Opinia Nr 008329

z wyników przeprowadzonych oględzin - ekspertyzy urządzeń grzewczo-kominowych

w budynku przy ul. Niepodległości 206/6 walczyński  
dotycząca urządzeń grzewczo-kominowych używanych przez  
PZON - Poddębny

Opnuma 08329+

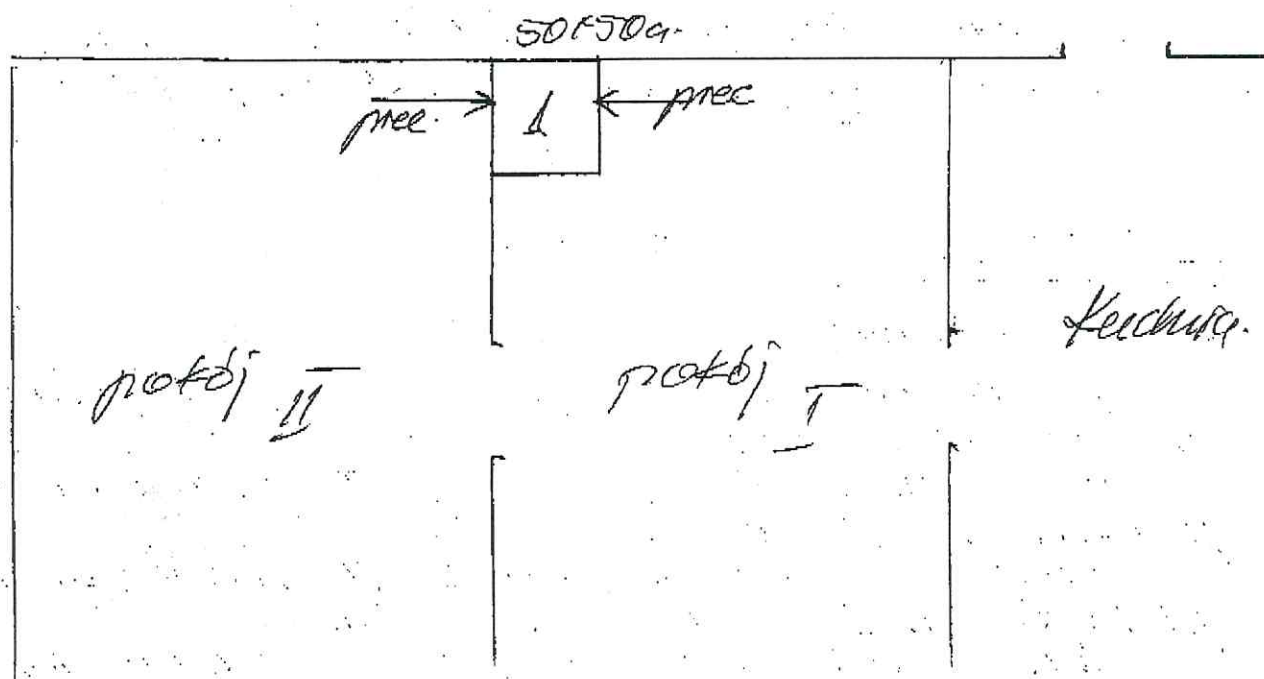
N poddębny walczyński budynek jest toczymy i  
nie ma możliwości podłączenia pieca grawitacyjnego.  
Piec grawitacyjny w pokoju I podłączyć do  
przewodu nr 1 o wym. 50x50 cm.  
Piec grawitacyjny w pokoju II podłączyć do  
przewodu nr 1 o wym. 50x50 cm.  
Wentylację wykonaną gwarantujemy wykonanie  
wg projektu.  
Co for (condens) podłączyć do zewnętrznej  
ulicy zgodnie z wymaganiami producenta.

Inne uwagi: Należy zapewnić dopływ powietrza z  
zewna.
